嘉 磐 惠 文

7 樓 D 戶

客戶工程變更單

D戶 建築平面圖(套上層樑)

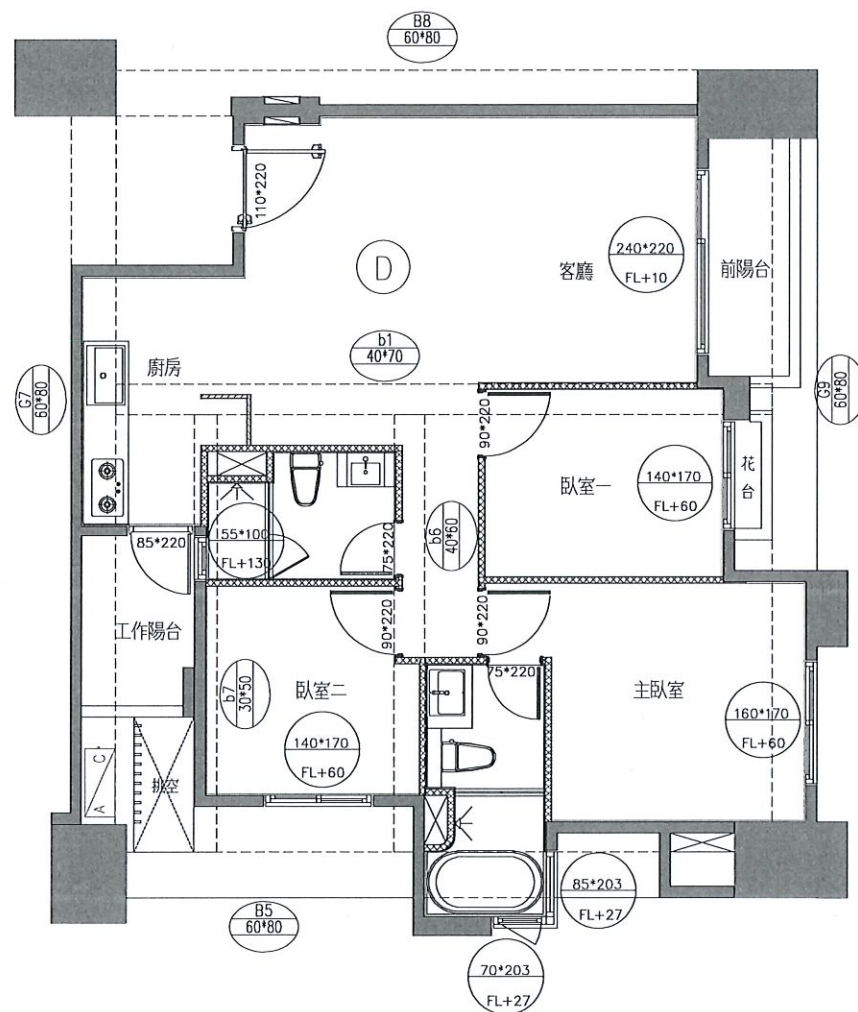
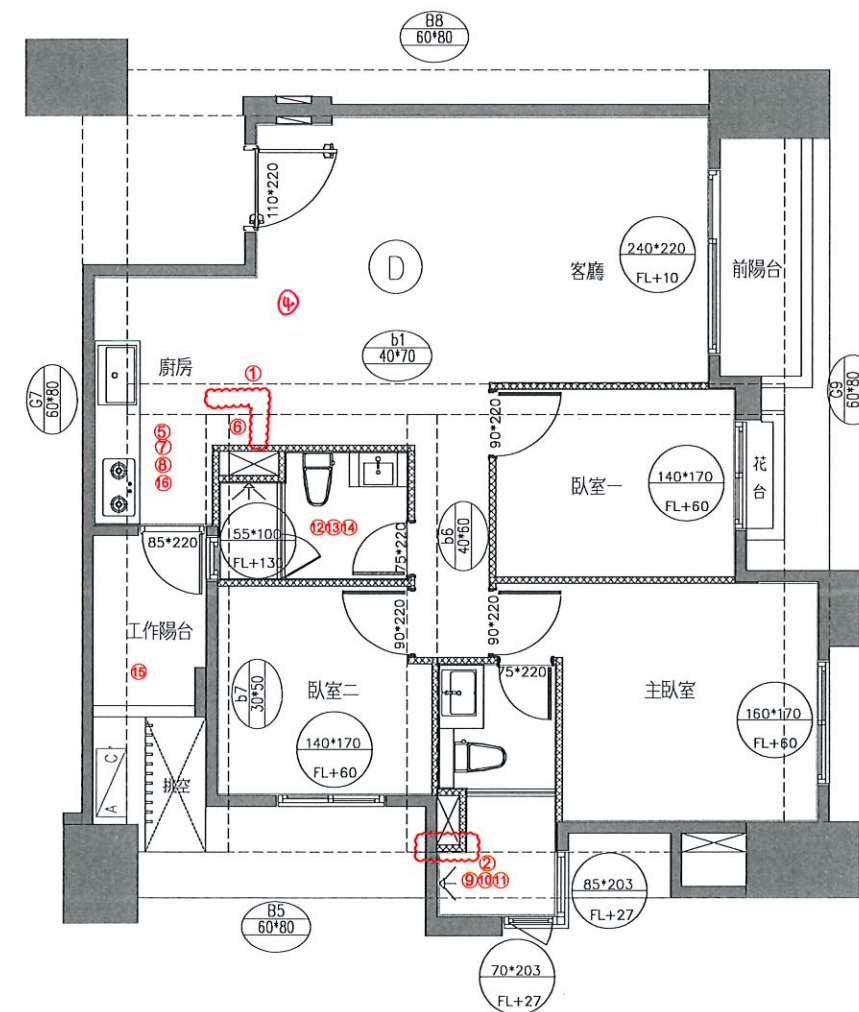
- 1.輕隔間、油漆追減
- 2.輕隔間圓弧取消改直角
- 3.全室變更防霾紗窗追加
- 4.玄關地磚變更木地板
- 5.SVAGO洗碗機變更BOSCH
洗碗機
- 6.電器櫃(含設備)追減
- 7.廚房水槽選色(紅)+下垠
- 8.廚房天花板追減
- 9.主浴浴缸追減
- 10.主浴濕區地坪全刻溝
- 11.主浴管道間馬賽克變更浴室
30*60壁磚
- 12.客浴除霧掛鏡追減
- 13.客浴抽風機變更暖風機
- 14.暖風機220V專追追加
- 15.工作陽台洗手水槽追減
- 16.廚房貼磚變更烤漆玻璃

D戶 天花板範圍示意平面圖(套上層樑)

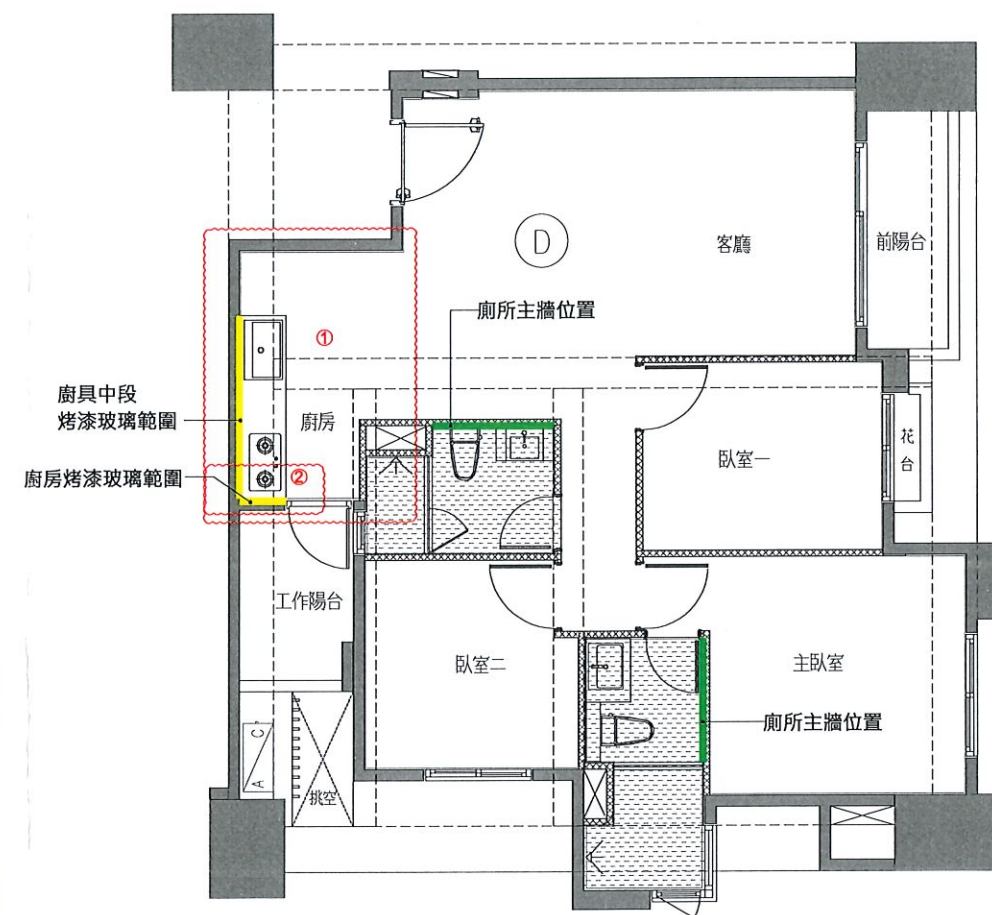
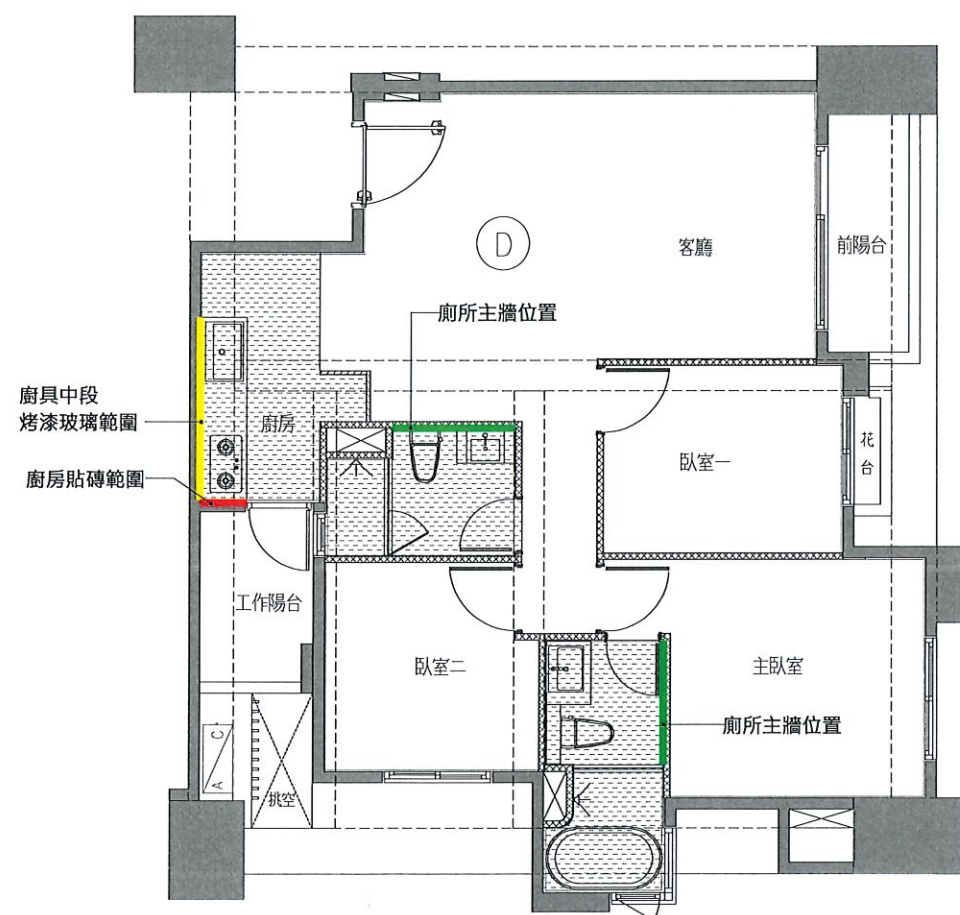
1.廚房天花板、立板、油漆追減

a.燈具追減

b.此區因管線外露，結構頂

漆油補不板

2.廚房貼磚變更烤漆玻璃

D戶 插座及弱電位置示意平面圖

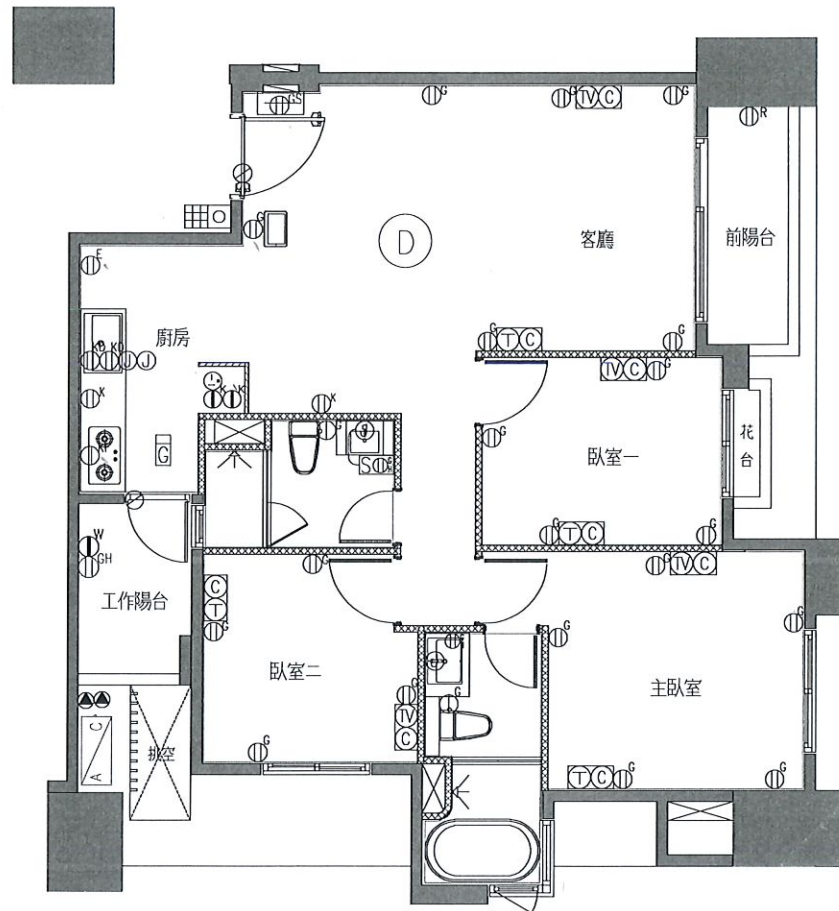
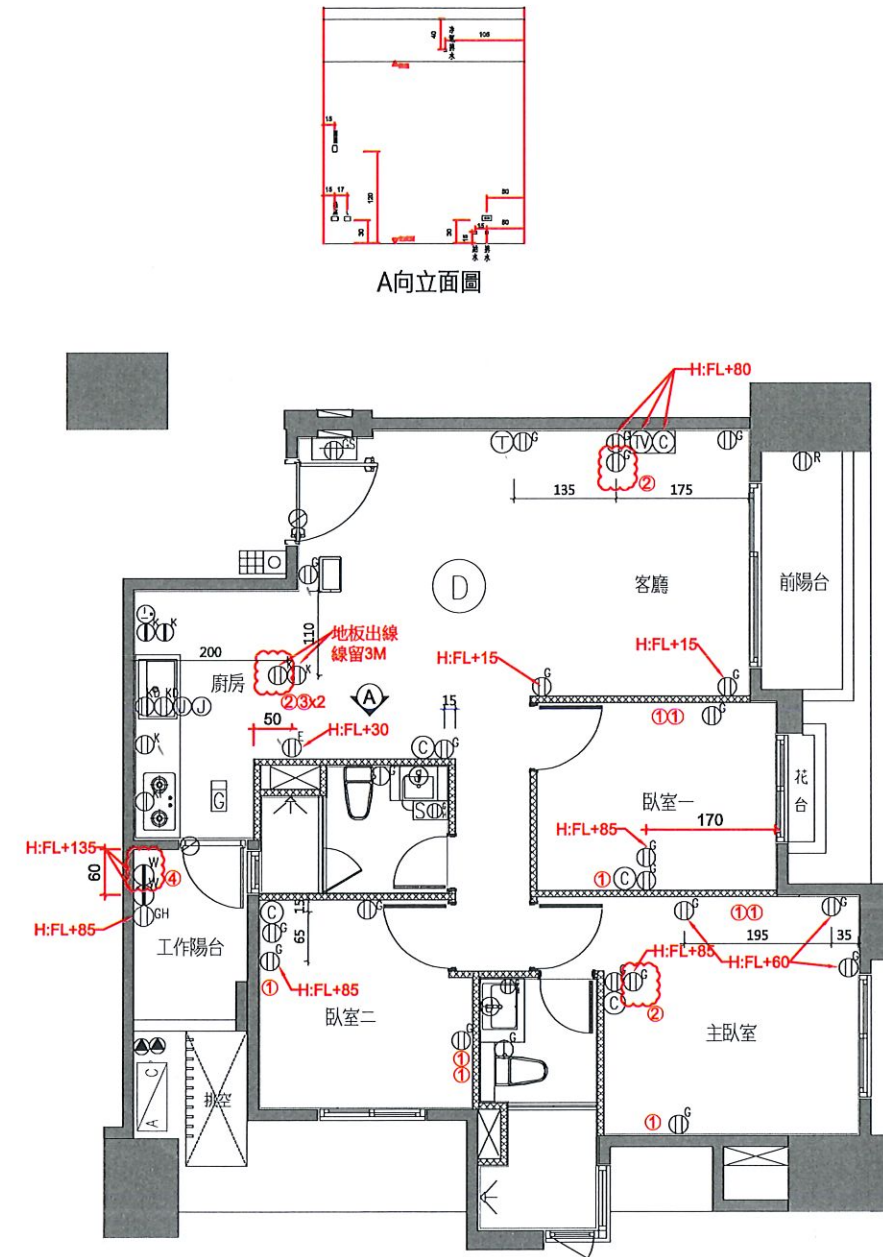
1. 弱電變更
 - a. (TV) 追減x3
 - b. (T) 追減x3
 - c. (C) 追減x3
2. 110V 插座追加x3
3. 預留線長3Mx2
4. 專插110V 插座追加x1

* 本F插座變更後配置、不受
用戶用電設備裝置規則
§29-19 限制。

D戶 電燈開關及迴路示意圖(套上層樑)

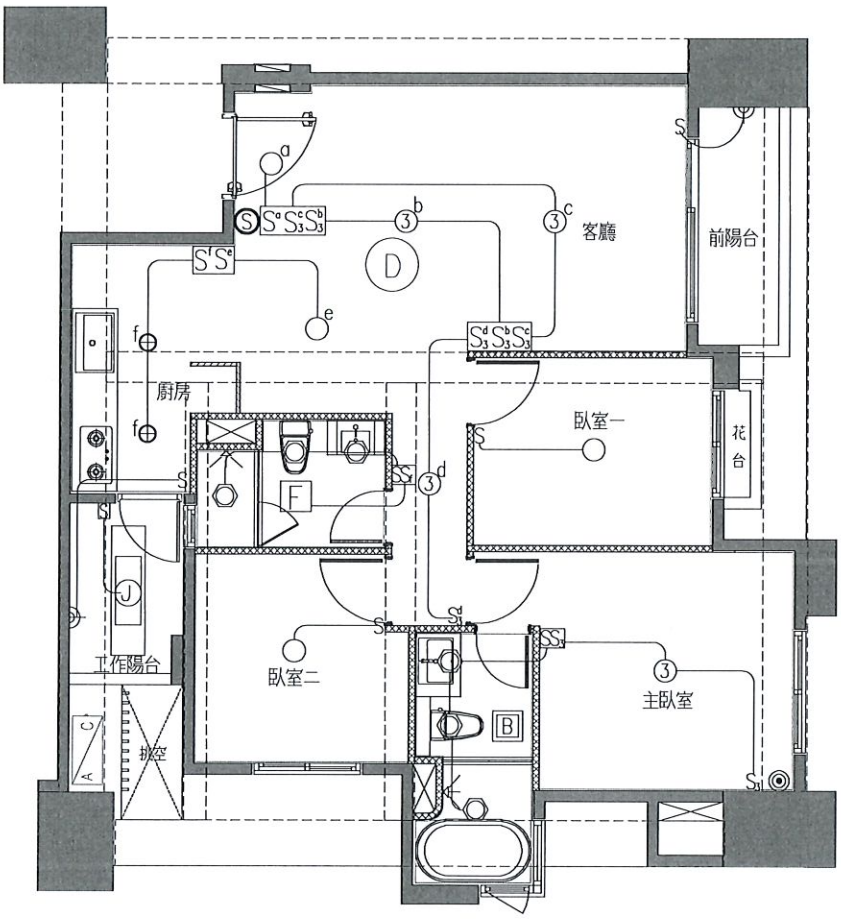
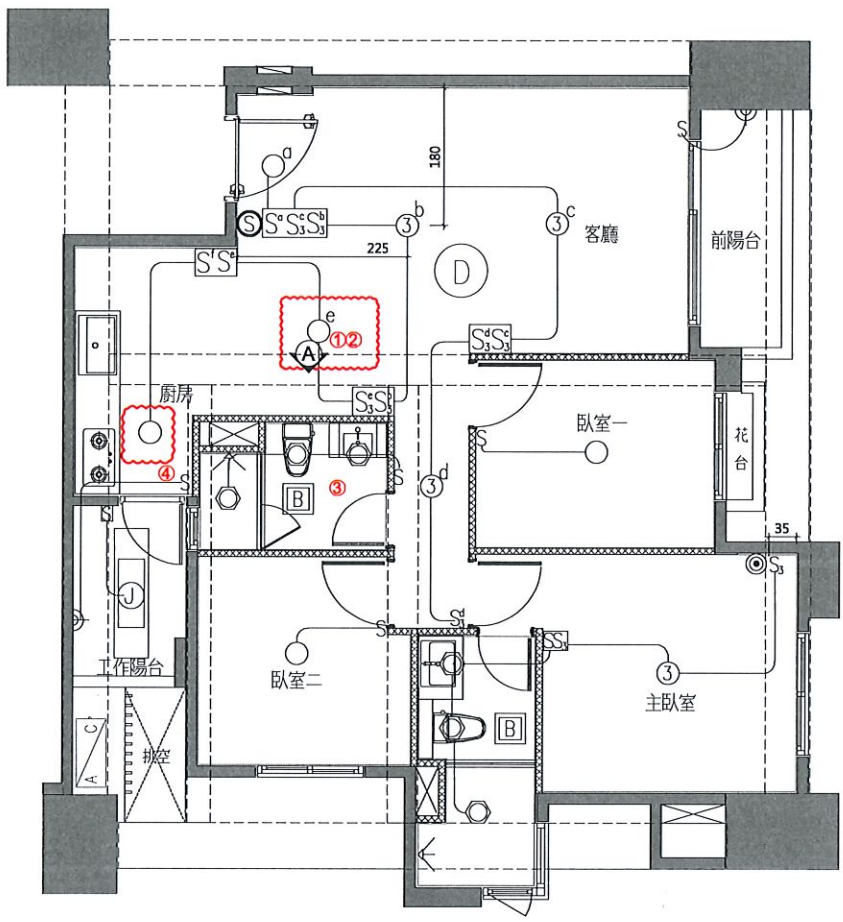
- 1.單切開關追減x1
- 2.雙切開關追加x1
- 3.客浴抽風機變更暖風機
 - a.抽風機追減
 - b.暖風機追加
 - c.暖風機220V專迴追加
 - d.抽風機開關取消
- 4.廚房燈具追減x2

D戶 排水示意平面圖(套下層樑)

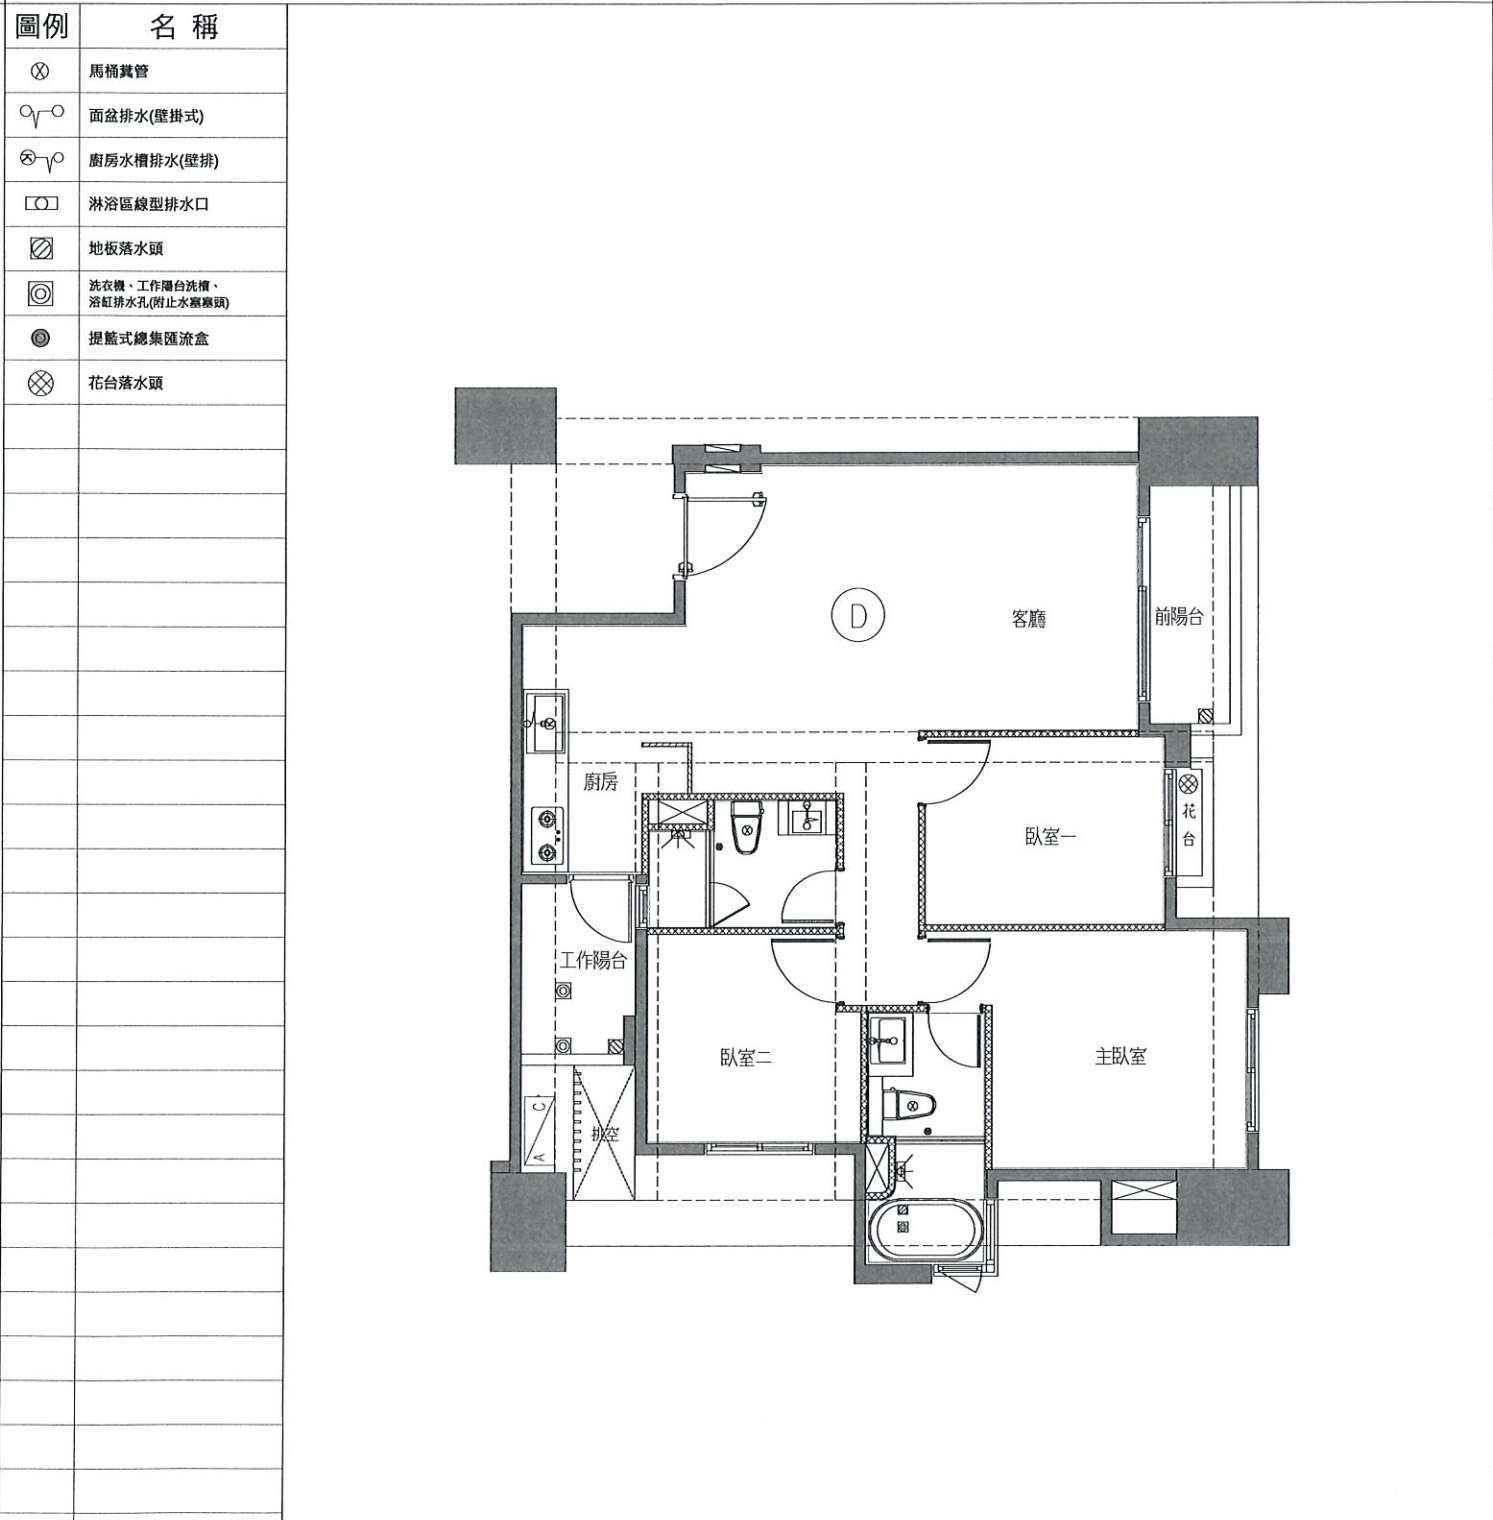
- 1.主浴浴缸追減
 - a.浴缸排水追減
 - b.浴缸溢流排水孔移位

D戶 冷氣套管及排水位置示意圖(套上層樑)

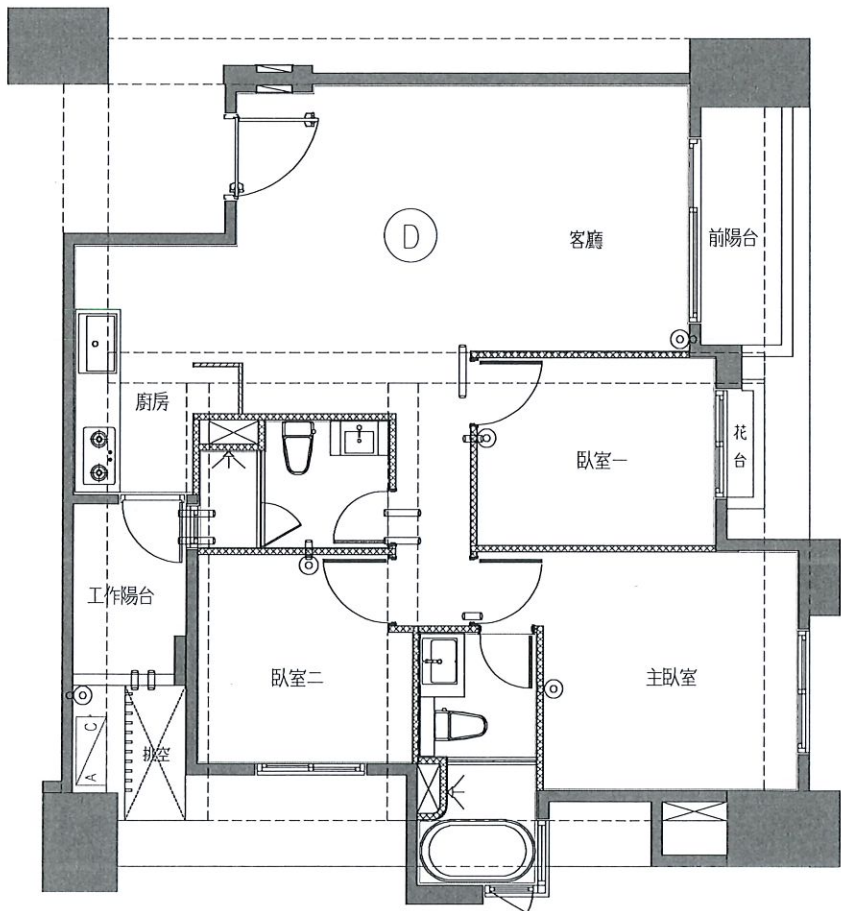
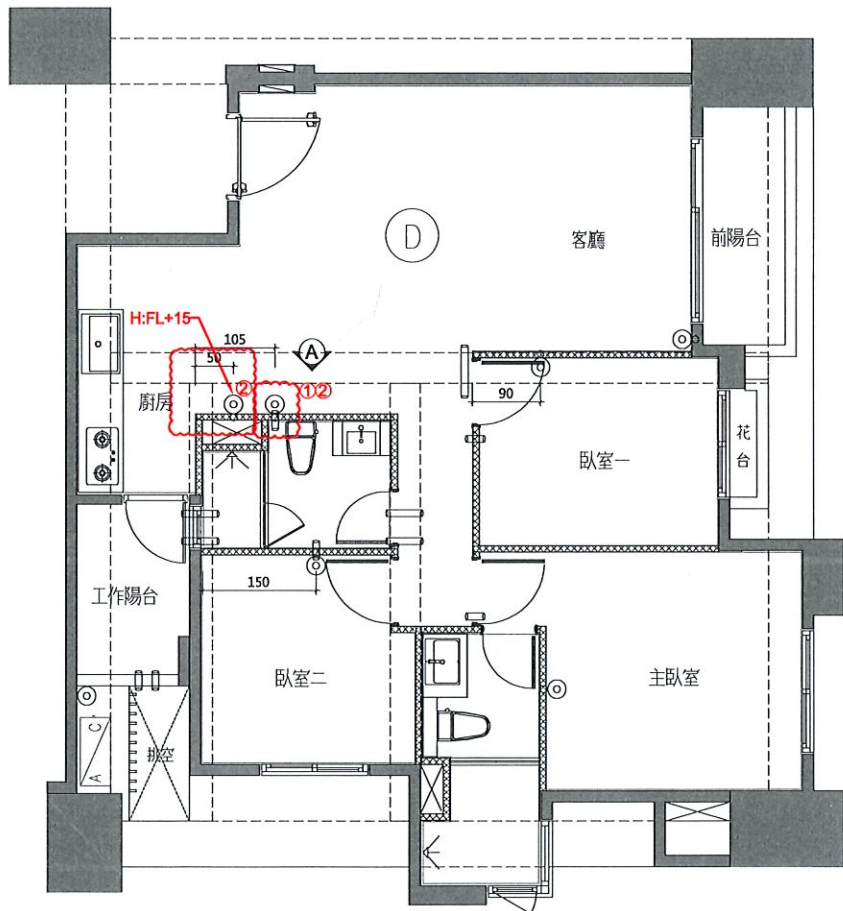
- 1. 套管追加x1
- 2. 冷氣排水追加x2

※套管、排水移位如圖
